工程指示 / 要求簡箋 ENGINEER INSTRUCTIONS(E.I.)

工程指示編號:	EI- 9250	修改版本:	-
	HK- 0963/25		
工程編號:	J 856	工程名稱:	天榮站
收件人:	生統	發件人:	Charmant
工程項目:	T1補隔音路軌封篤片	日期:	09/12/2025

美特鋁質有限公司 MIDI Aluminium Fabricator Ltd.				工程號 J856	類別 制圖	物料號 Charmant 2025-12-09	圖號 EP-01
修改 -	日期 -	採用工廠 <input type="checkbox"/>	地盤 <input checked="" type="checkbox"/>	图纸名称 加工图	復核 	數量 30pcs	單件重量 - (KG)
		材料颜色 MIL (地盤噴色)	材料 1.5 或 2.0MM 鋁板	批准

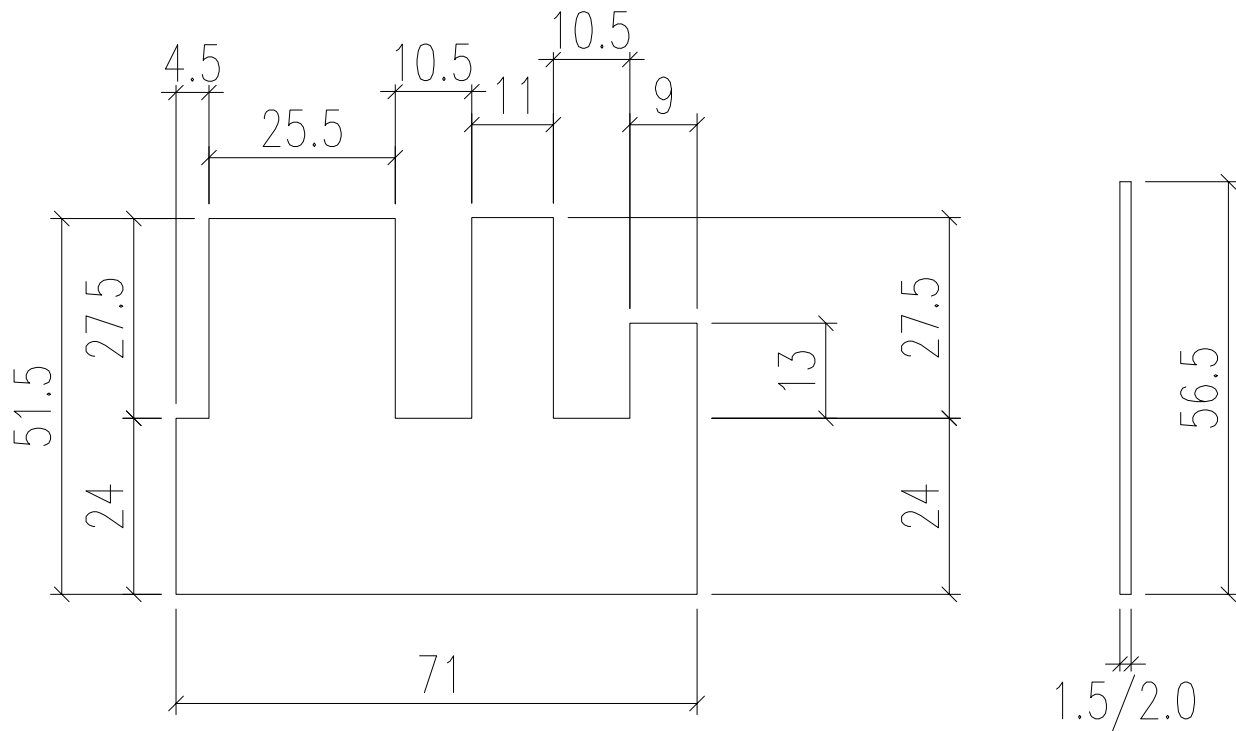
內容:  
T1隔音路軌封篤片: 由於原設計隔音路軌的長度沒有預留合理的工程誤差, 使有一部份隔音路軌出現過長情況, 末端已插入牆身。現急需新的封篤片: 30pcs (如附圖尺寸) 加在相關位置遮醜

**\*\*厚度1.5或2.0鋁片都可以 (視付廠現有倉存), Mill料 (由地盤看需要自行噴色) \*\***

厚度：1.5mm 或 2.0mm
